**OGGETTO: D.Lgs. n.152/2006. Provvedimento Autorizzatorio Unico Regionale, ai sensi dell'art. 27 bis, relativo ad un progetto di un impianto di recupero e smaltimento rifiuti ubicato nella zona industriale del Comune di Galatone.**

**Proponente: EXA Group S.r.l. – Galatone (Le)**

**Comunicazione ai sensi dell'art. 27 bis, co.5, del D. Lgs n.1 52/2006 e ss.mm.ii..**  
**Riscontro a richiesta di integrazioni e/o chiarimenti.**

## Integrazioni ASL Lecce

*Foto n. 1 Planimetria aerea*

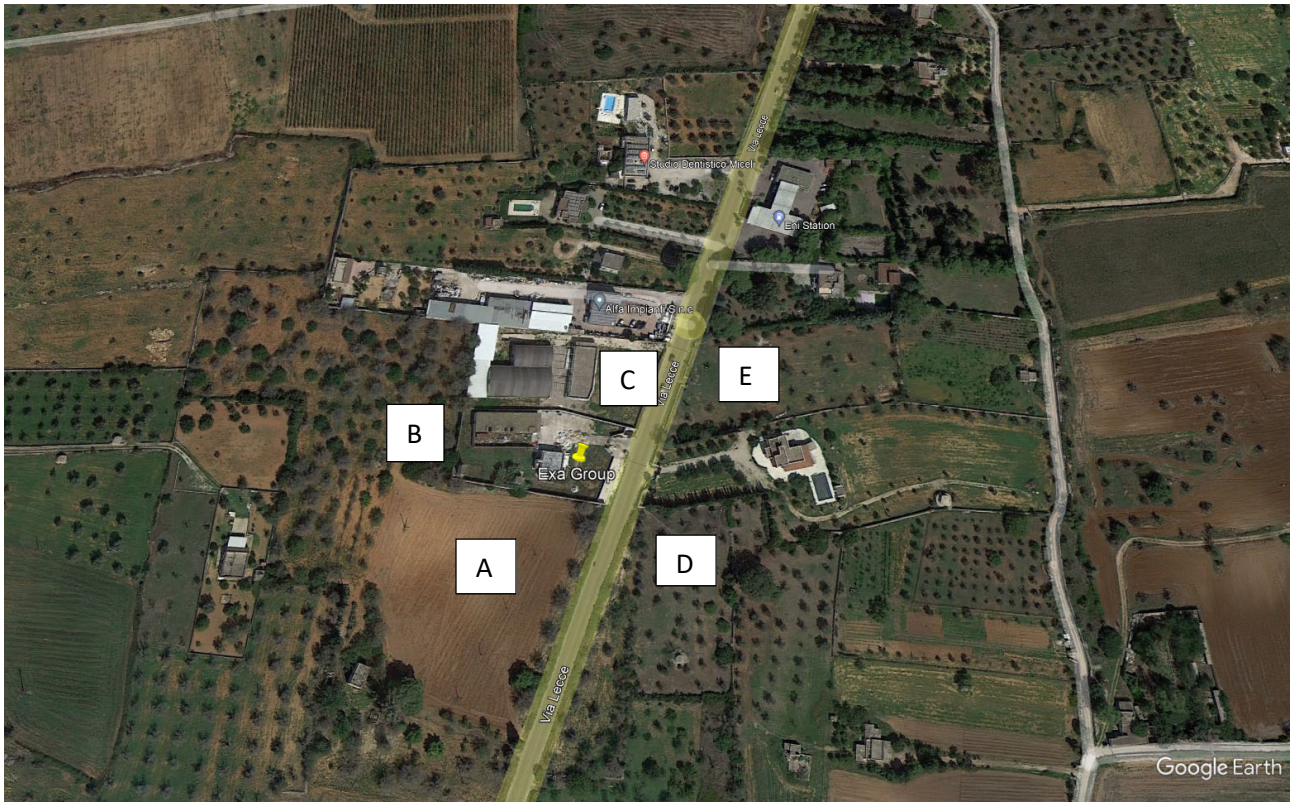
Caratterizzazione delle aree agricole strettamente limitrofe per l'individuazione di possibili impatti.

Si fa riferimento all'immagine seguente nella quale sono evidenziate le aree limitrofe al sito di progetto.

Area A: trattasi di terreno agricolo incolto, invaso da erbe infestanti (si vedano foto n. 2 e n. 3);

Area B: area agricola con presenza di alberi di ulivo in gran parte “secchi”;

Area C: area interna al sito produttivo adiacente, attualmente in stato di abbandono;

Area D: area agricola con presenza di alberi di ulivo in gran parte “secchi”, interessata da erbe infestanti (si vedano foto n. 4 e n. 5);

Area E: area agricola con presenza sporadica di alberi di ulivo in gran parte “secchi”, interessata da erbe infestanti (foto n. 6 e n. 7).

Comune di Galatone (Le) - Foglio catastale n° 11

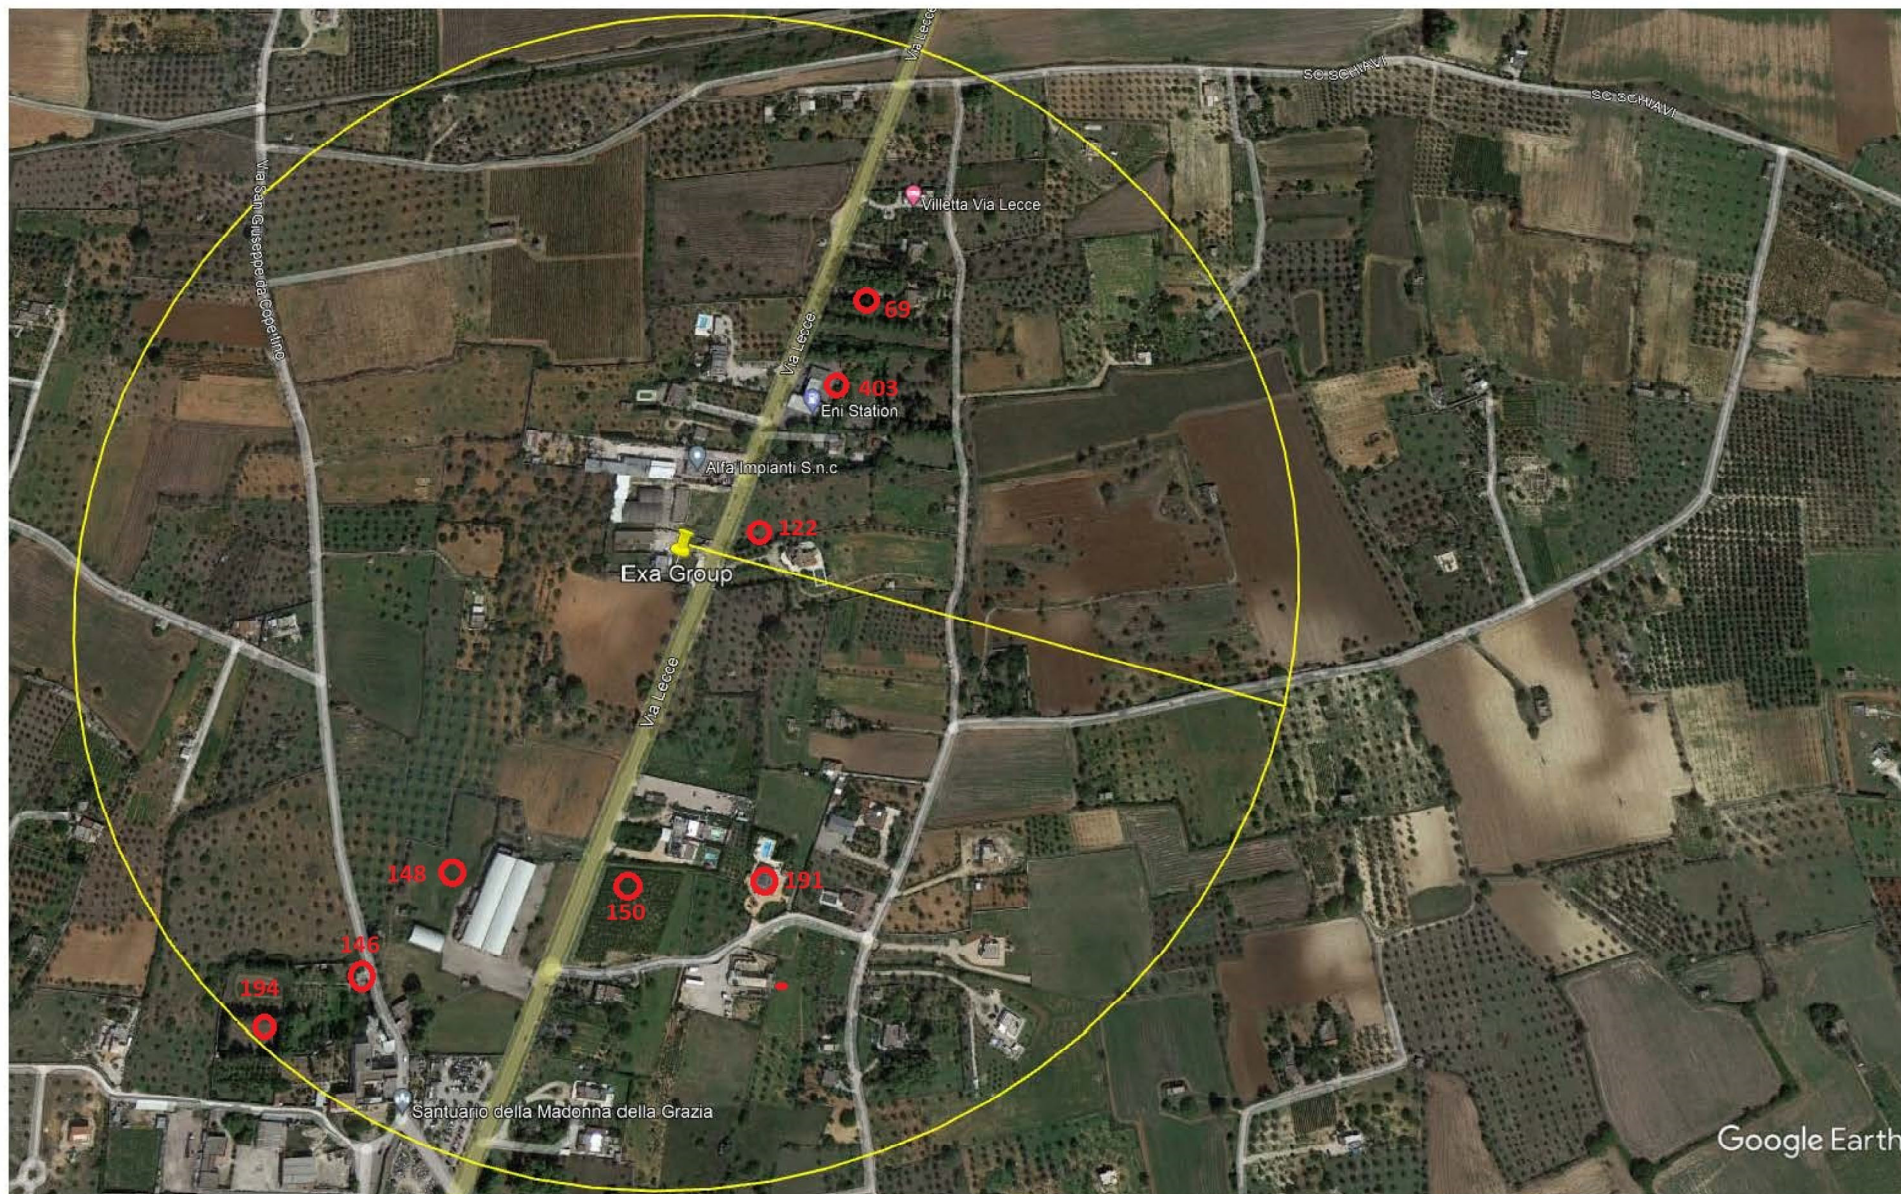
Tavola che individui i punti di accesso alla falda profonda (pozzi) a differente uso (irriguo, domestico, misto, ecc.), con un buffer di 500 metri dall'impianto.

- mappa catastale con indicazione delle particelle rientranti nella tabella n. 1 (**ALLEGATO n. 4**);
- ortofoto (rif. "Google Earth") con indicazione delle particelle di cui alla tabella n. 1 rientranti in un raggio di 500 metri dal sito di progetto (**ALLEGATO n. 5**).

La ricognizione in sito ha permesso di riscontrare la presenza certa esclusivamente dei pozzi ricadenti nelle particelle n. 403 e 150 e, presumibile nella particella n. 148 (l'area ricade in area privata con bassa recinzione, sembrerebbe esserci un pozzo); non si hanno certezze per i pozzi ad uso domestico che risultano ubicati all'interno di aree recintate con presenza di abitazioni.
